廃棄物埋設確認申請書の変更について

(3号廃棄物埋設地)

添付書類五の「埋設の計画に関する説明書」について、記載内容の再整理を行い、「廃棄物埋設確認申請書」に、より適合する記載に見直すことから変更を行う。

表5-1 3号廃棄物埋設施設 埋設計画

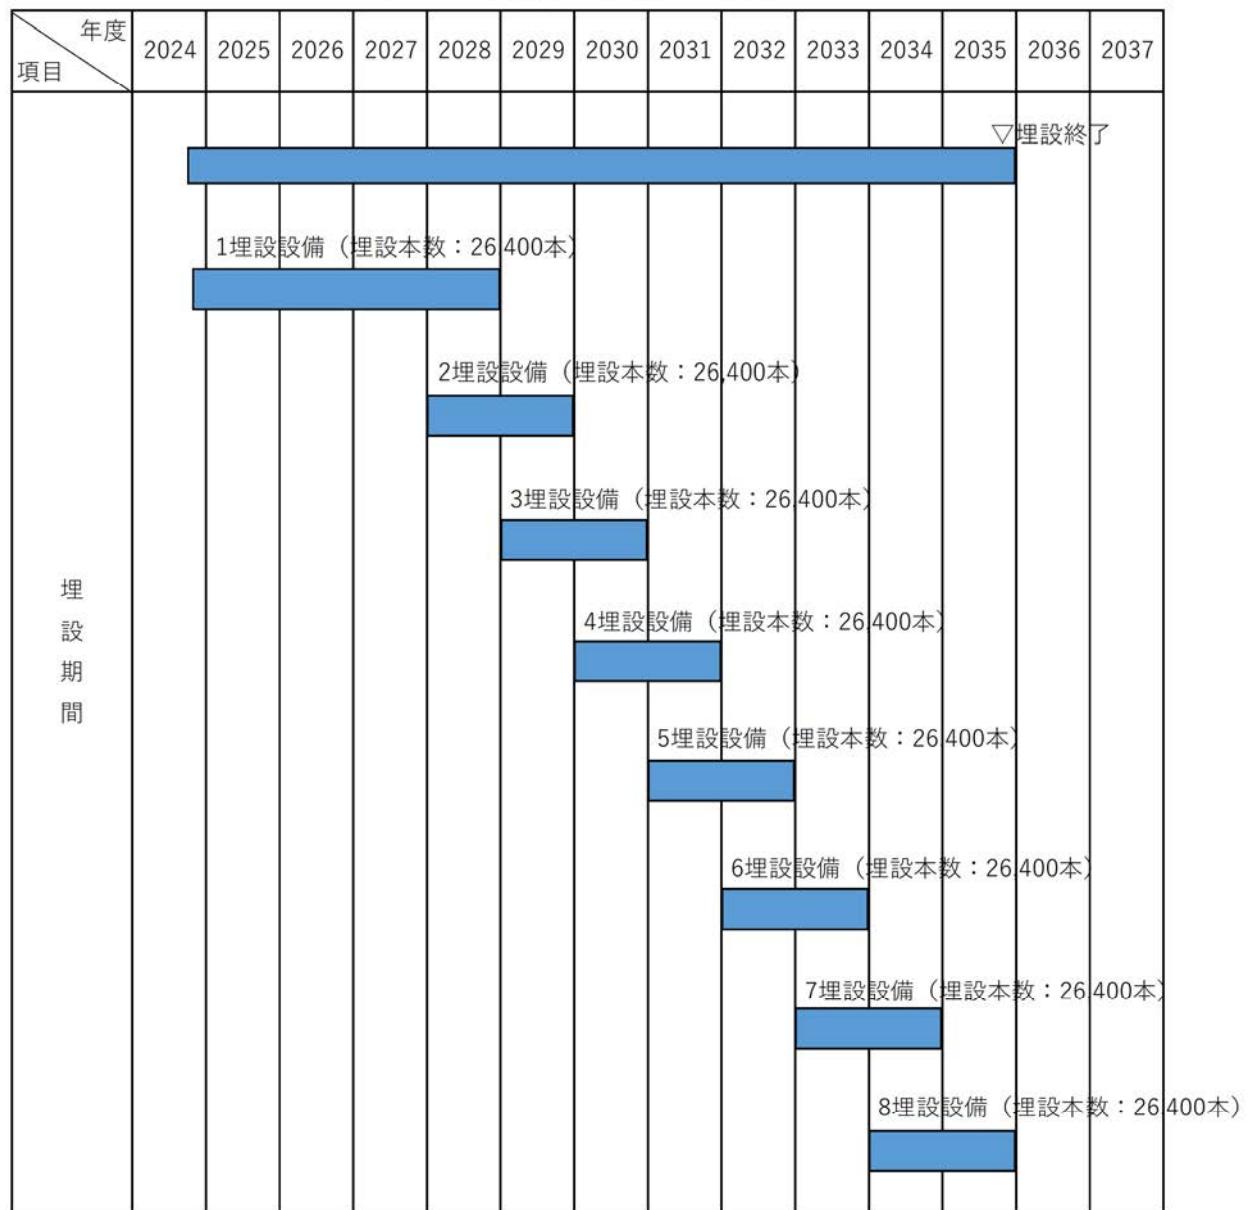
頁 (変更後)	頁行 (変更前)	変更後	変更前
添付書類五 5-1 表	添付書類五 5-1 表	表5-1 3号廃棄物埋設施設 埋設 計画 別添-1に示すとおり。	表5-1 3号廃棄物埋設施設 埋設 計画 <u>数量</u> 別添-2に示すとおり。
